KANGASALA; VATIALA: Mäkirinteentien ja Vällintien perusparannus
(väli: Prisma – Byggmax)

Tampereen polkupyöräilijät ry muistuttaa seuraavaa.

Kuva: puolenvaihto Mäkirinteentiellä

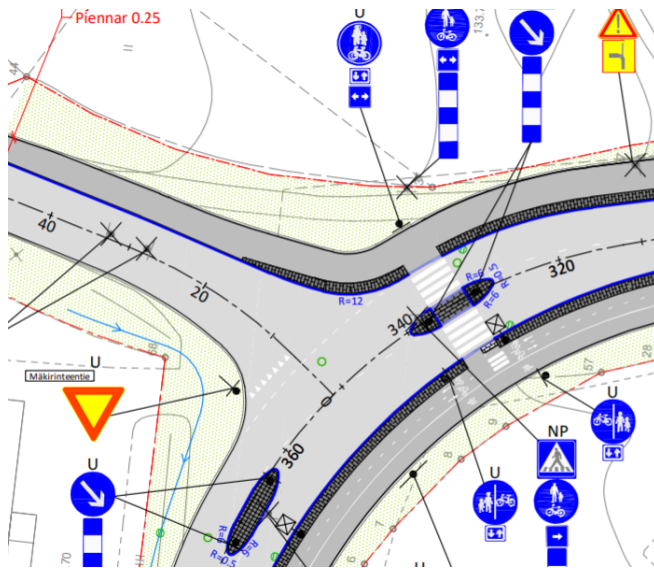
Suunnitelman isoin ongelma on Mäkirinteentien puolenvaihto. Se ei ole sujuva ajettava pyöräilijän jyrkän kääntösäteen takia, odotustilat ovat puutteelliset ja visuaalinen ohjaus ohjaa nyt pyöräilijät “väärää puolta” Mäkirinteentien ja Vällintien risteykseen.

Ehdotamme tähän kohtaan keskisaarekkeen poistoa ja/tai korotettua pyöräilijän ylityspaikkaa. Keskisaarekkeen korvaaminen ajoratakavennuksella tuo tilaa paremmalle pyörätien linjaukselle ennen ylitystä ja mahdollistaa edes jonkinlaisen odotustilan. Turvallisin ratkaisu olisi tehdä korotettu pyöräilijän ylityspaikka tähän kohtaan.

Pyörätien ylityksessä ei pidä käyttää luiskattua reunakiveä, vaan mieluiten reunakivi jätetään kokonaan pois tai vähintään se upotetaan 0-tasoon. Reunakivi vie pyöräilijän huomiota tasapainon säilyttämiseen, paikassa jossa liikenteen seuraaminen on oleellista. Pyöräilijä on pakotettu puolenvaihtoon aluereitin linjauksen vuoksi, joten vähintään 0-tasoinen reunakivi olisi myös sujuvuuden vuoksi oikea ratkaisu.

Lopullisesta toteutuksesta riippumatta on myös pyöräilyn aluereitin opastusta tässä kohtaa parannettava, koska visuaalisesti väylä näyttää jatkuvan “väärää” puolta. Talvella laatutasomuutos väylässä ei edes välttämättä erotu.
